Reykjavík, 6. janúar 2026
USK25060149

Kringlan 4-12 – Fyrirspurn til skipulagsfulltrúa / SM

Á embættisafgreiðslufundi skipulagsfulltrúa 26. júní 2025 var lögð fram fyrirspurn Arons Elí Sævarssonar, dags. 11. júní 2025, ásamt bréfi Reita-fasteignafélags, dags. 11. júní 2025, um uppbyggingu á lóð norðan megin Kringlunnar, samkvæmt tillögu Nordic Office of Architecture, dags. 4. júní 2025.

Rammaskipulag Kringlunnar 2018

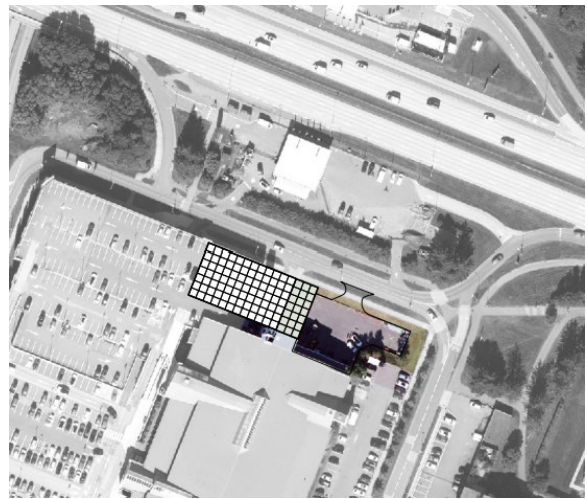
Áformuð nýbygging virðist falla innan reits áfanga 6 sem er reitur verslunarmiðstöðvarinnar. Rammaskipulag Kringlunnar gerir ráð fyrir 2-4 hæða byggingum nyrst á reit 6. Sbr. ákvæðum AR2040 þarf að rökstyðja sérstaklega ef hús eiga að vera hærri og tilgreina jafnframt ávinning þess fyrir nærumhverfið.

Við áframhaldandi vinnslu tillögu þarf að aðlaga hana betur að rammaskipulagi Kringlunnar, þá bæði hvað varðar húshæð og hugmyndina um kennileiti, en rammaskipulagið gerir ekki ráð fyrir kennileyti á þessum stað né heldur svo mikilli húshæð.

Fyrirspurnartillaga – skýringarmynd

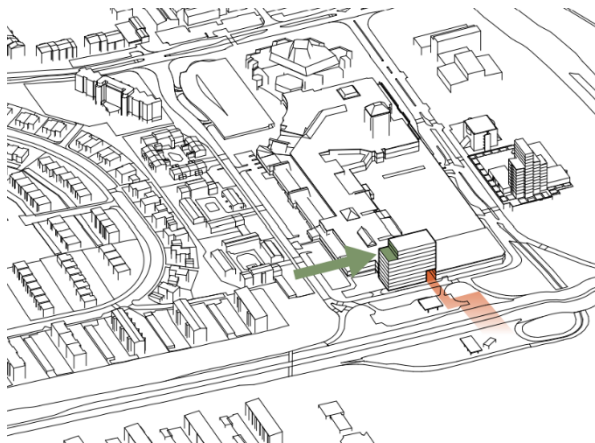
Í bréfi umsækjanda segir að hönnun byggingar taki mið af nálægri íbúðabyggð og skuggavarp haft í huga við mótun hennar. Skýringarmyndir sýna aftur á móti aukið skuggavarp af nýbyggingu verður á íbúðarhúsasamstæðu við Kringlugötu 15-41 á sumarsólstöðum kl. 22. Vinna þarf tillögu frekar til þess að skuggavarp aukist ekki á íbúðabyggð sem fyrir er.
